AANSLUITING SANEREN TBV VAN CAPACITEITSWIJZIGING:

Locatie Nr. Plaats	Havenkant 8a Moerdijk	Aanvraagnummer		637113
		Ondertekend door		
		Gedateerd op		28-4-2020
Ons kenmerk Aansluitingen	DI46373	Schaal		geen
		Beheerskaartnummer		
Tekeningnummer				
	DI46373			
	Elektra			
ENEXIS (huis)Aansluitingen

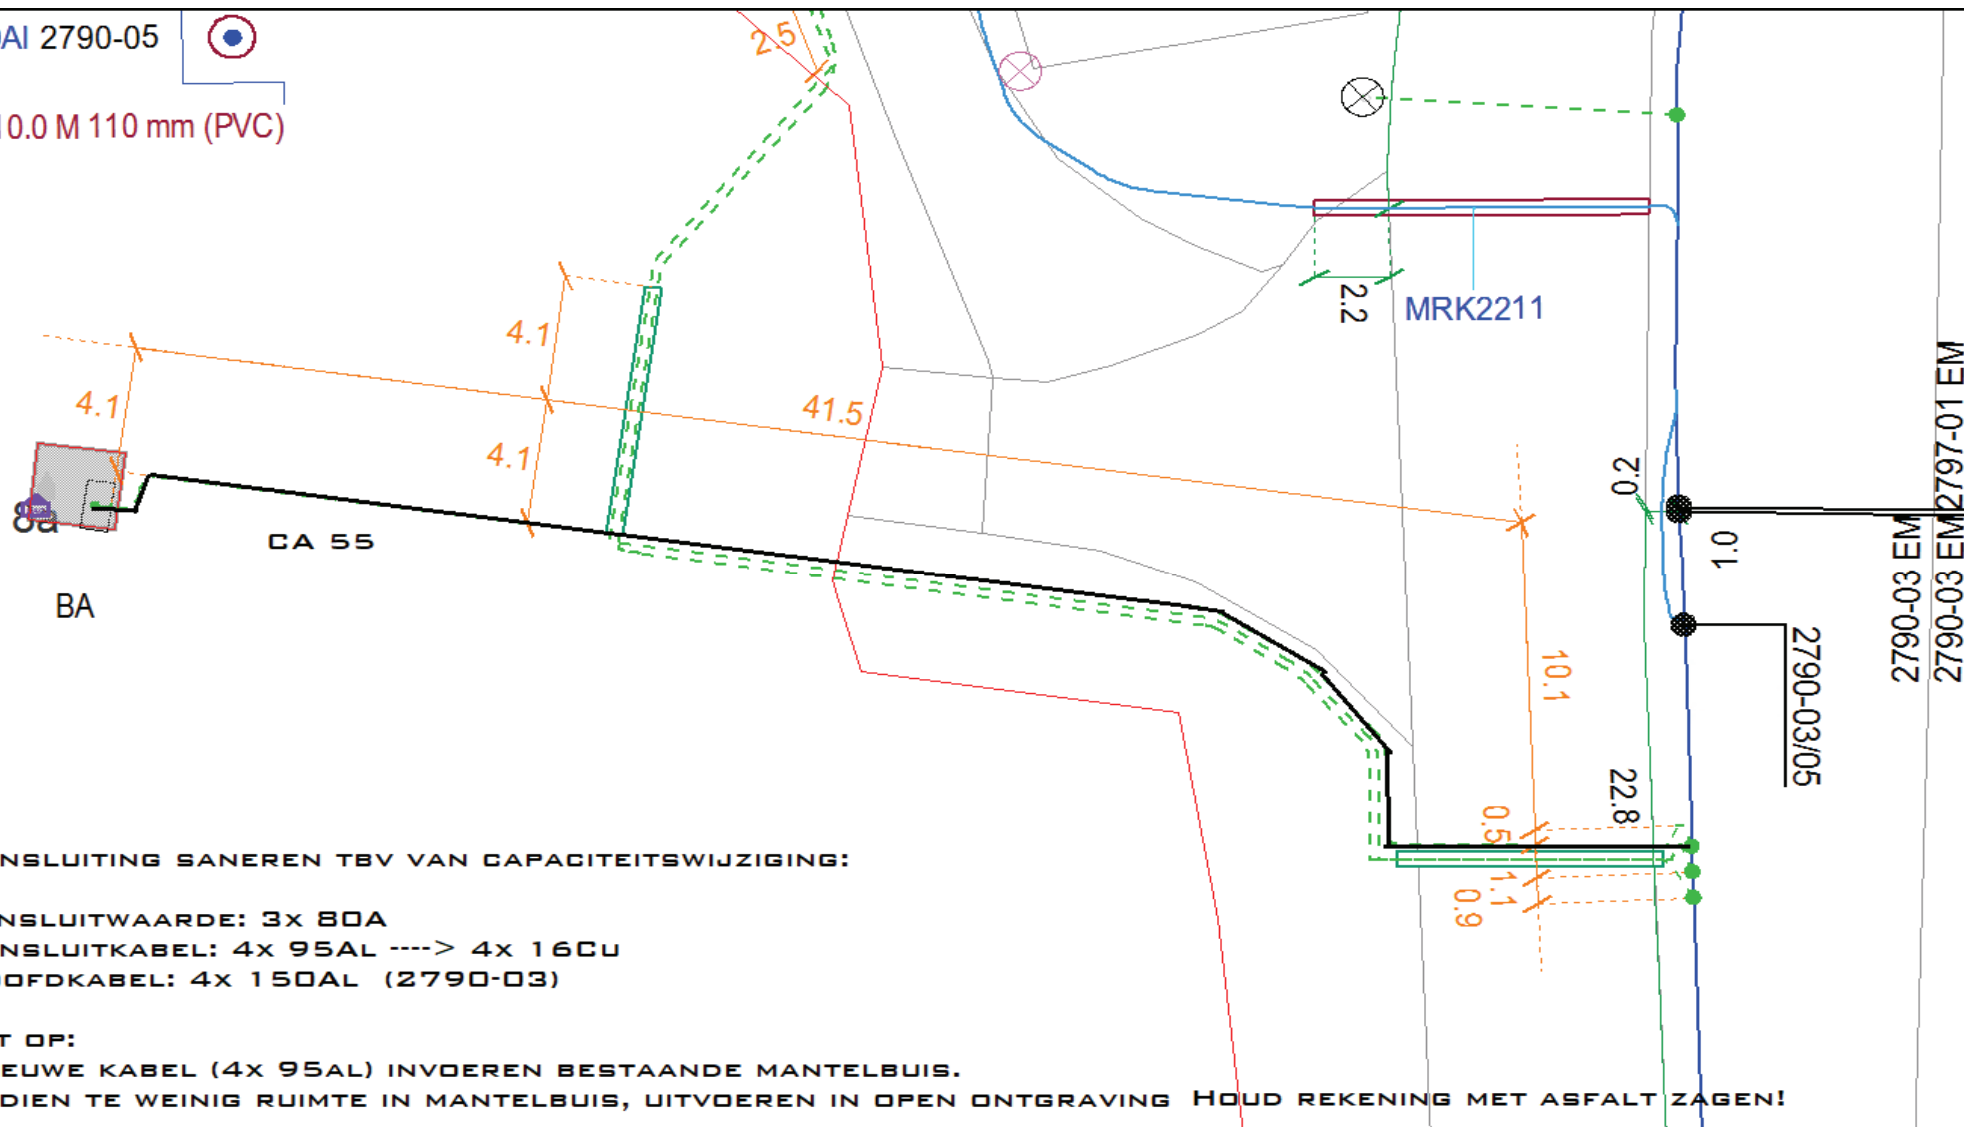
AANSLUITWAARDE: 3x 80A

AANSLUITKABEL: 4x 95AL ----> 4x 16CU

HOOFDKABEL: 4x 150AL (2790-03)

NIEUWE KABEL (4x 95AL) INVODEREN BESTAANDE MANTELBUIS.

INDIEN TE WEINIG RUIMTE IN MANTELBUIS, UITVOEREN IN OPEN ONTGRAVING HOUD REKENING MET ASFALT ZAGEN!
